COMMISSIONE VALUTAZIONE DI IMPATTO AMBIENTALE

Parere n. 11/2016

Oggetto: Ditta: Terraglio 07 S.p.A.
Sede Legale: Via G.B.Tiepolo 25 25100 BRESCIA
Intervento: Trasformazione in centro commerciale di tre realtà commerciali esistenti da realizzarsi in comune di VENEZIA, in Via Pionara –loc. Terraglio.
Procedura di verifica dell'assoggettamento a Valutazione d'Impatto Ambientale ai sensi dell'art. 20 D.Lgs 152/06 e s.m.i.

TRATTAMENTO ACQUE SUPERFICIALI DI PRIMA PIOGGIA (integrazioni del 94726 del 08.11.2016)

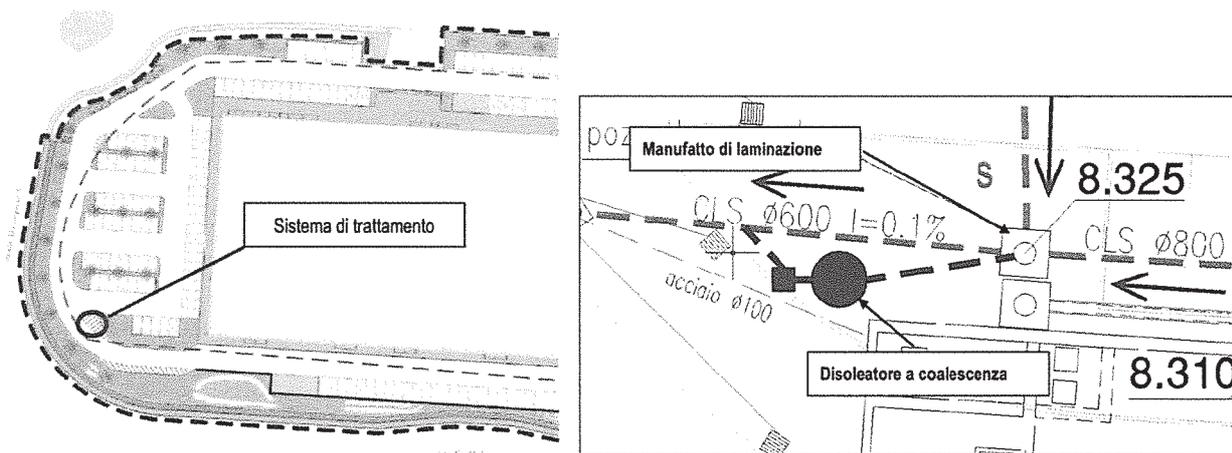
Attualmente il sistema di raccolta delle acque non risulta pertanto collegato ad un elemento che permetta di trattare le acque di prima pioggia prima della loro immissione nella rete esterna. Dal momento che gli spazi di sosta afferenti al sistema interno occupano una superficie complessiva superiore a 5.000 mq, si rende necessario provvedere a individuare una soluzione finalizzata all'ottemperanza di quanto previsto dall'art. 39 del PTA.

Analizzando lo stato di fatto e il sistema di gestione delle acque è stato necessario individuare una soluzione che consentisse di trattare le acque in coerenza con il contesto, tenendo conto della complessità della situazione e della disponibilità degli spazi.

La scelta è stata quella di trattare le acque a valle della vasca di laminazione, unico punto in cui è possibile agire congiuntamente sulle acque dilavate dalle superfici poste nord e sud dell'edificio.

Trattandosi di una quantità derivante dall'elemento di laminazione la portata delle acque da trattate sarà pari a 10 l/s.

Si è optato per un sistema di trattamento in continuo, tramite un manufatto che sarà collocato ad di sotto del manto stradale, in prossimità della vasca di laminazione. Questo limita anche le lavorazioni necessarie per il collocamento dell'elemento, interessando spazi marginali della viabilità interna, garantendo comunque la funzionalità dell'attività economica. Allo stesso modo le lavorazioni non avranno ricadute sulla viabilità pubblica, e quindi anche sulle realtà economiche e servizi pubblici limitrofi.

Il progetto prevede che tutta la portata raccolta sia quindi trattata in continuo mediante l'installazione di un dispositivo dissabbiatore/disoleatore monoblocco in calcestruzzo posizionato immediatamente a monte dello scarico nella tubazione stradale di fognatura bianca di via del Baseggio; a valle del dispositivo di trattamento è previsto un pozzetto per il prelievo dei campioni in fase di esercizio.

1. Entro 60 giorni dovrà essere presentata a questa Amministrazione istanza di autorizzazione allo scarico in acque superficiali delle acque di prima pioggia di dilavamento del parcheggio al fine di dar seguito a quanto previsto dal piano di adeguamento al Piano di Tutela delle Acque acquisito agli atti con nota protocollo n. 94726 del 08.11.2016.
2. Entro 6 mesi dovranno essere attuate le opere migliorative previste nello studio preliminare ambientale consistenti in:
 - messa in sicurezza dell'attraversamento ciclopedonale sul fronte ovest,
 - innalzamento della recinzione di mitigazione sul lato est,
 - ampliamento dell'area RSU,
 - ripristino delle piantumazioni di progetto.

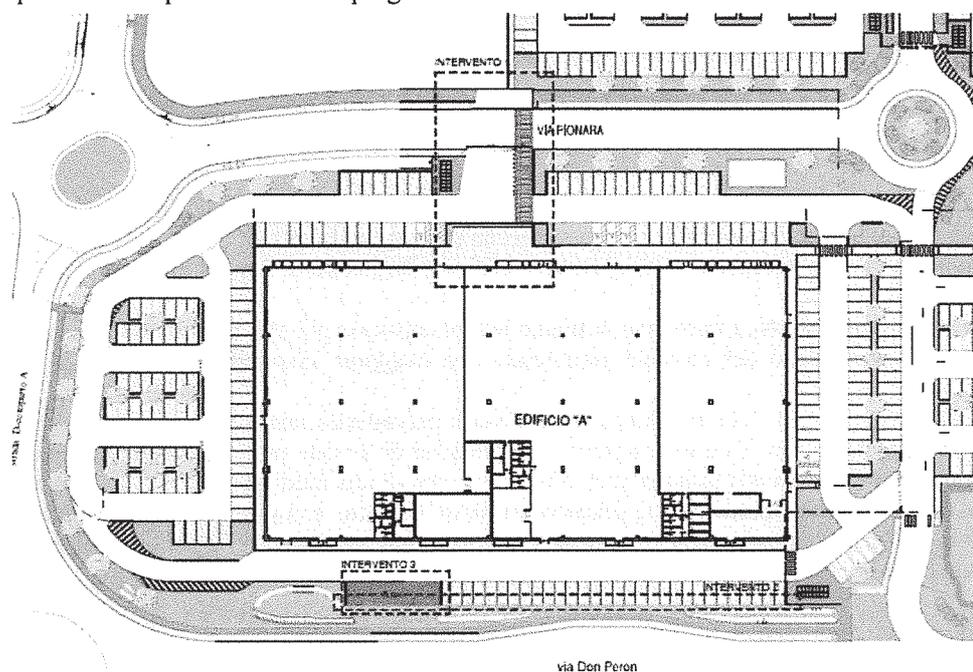
Sono stati proposti 4 interventi utili a risolvere alcune criticità e ad inserire meglio l'attività nel contesto:

1. messa in sicurezza dell'attraversamento ciclopedonale sul fronte ovest,
2. innalzamento della recinzione di mitigazione sul lato est,
3. ampliamento dell'area RSU,
4. ripristino delle piantumazioni di progetto.
